| Título do Projeto | Projeto de gás de aterro CTR Candeias |
| Referência do Projeto | 1724. V1 |
| Data do Relatório | 10 de Março de 2011 |

| Controle da Versão | Data |
|---------------------------|--|
| Versão 02 | 10 de Março de 2011 (Relatório de Validação Final para a AND Brasileira) |

Figura 1. Comparativo de Custos de O&M de projetos similares de geração de energia a partir de gás de Aterro registrados no âmbito da metodologia ACM0001, para os quais dados encontram-se disponíveis

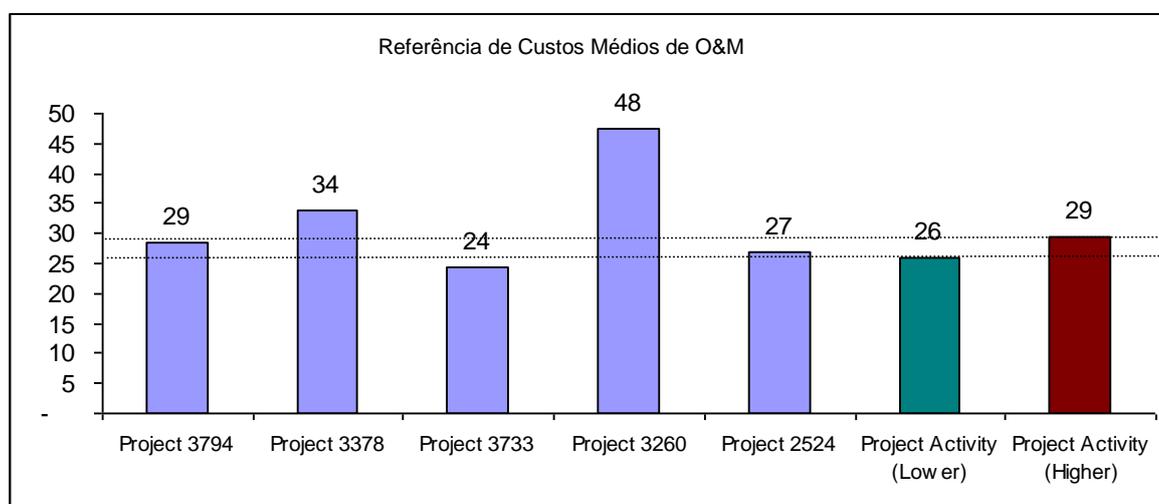
O comparativo indica que os custos de O & M são razoáveis em comparação com o intervalo de custos observados em projetos semelhantes que foram recentemente desenvolvidos.

Figura 2: Preços Históricos de Eletricidade proveniente de outras fontes de geração na região Nordeste do Brasil

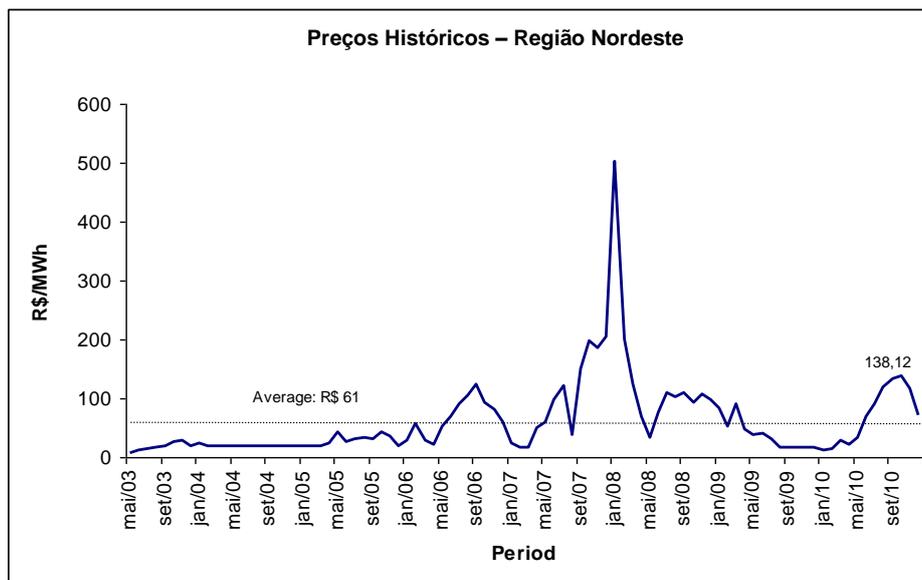
O preço assumido para a tarifa de energia elétrica é baseado no Leilão de Energia Alternativa mais recente ocorrido no Brasil (R \$ 148.39/MWh) datado de 26 de agosto de 2010, conforme acima descrito. Para alcançar o valor de referência, a tarifa de energia elétrica teria de ser 13% superior a este valor. Os preços da eletricidade variam de acordo com o tipo de região, geração de demanda e da capacidade da usina. Leilões para o tipo de energia que vai ser vendido pelo PP aconteceram apenas duas vezes no país, em 2007 e 2010. Por isso, é difícil fazer suposições sobre a tarifa utilizada no projeto. No entanto, considerando o histórico de preços para todas as outras fontes de energia da região nordeste do Brasil é possível ver que o nível de preços estimados pelo PP está entre os maiores do mercado (exceto para os preços de janeiro de 2008, quando o mercado passou por

uma crise devido a um longo período de pouca chuva). Os preços históricos para eletricidade de outras fontes de geração na região nordeste do Brasil são apresentados no gráfico abaixo, com base no banco de dados da Câmara de Comercialização de Energia Elétrica - CCEE) [DR49, DR59]. O preço médio pago a todas as usinas conectadas a rede da Região Nordeste entre 2003 e 2010 foi de R \$ 61/MWh, muito inferior ao preço da eletricidade estimado para a análise de investimentos da atividade de projeto.
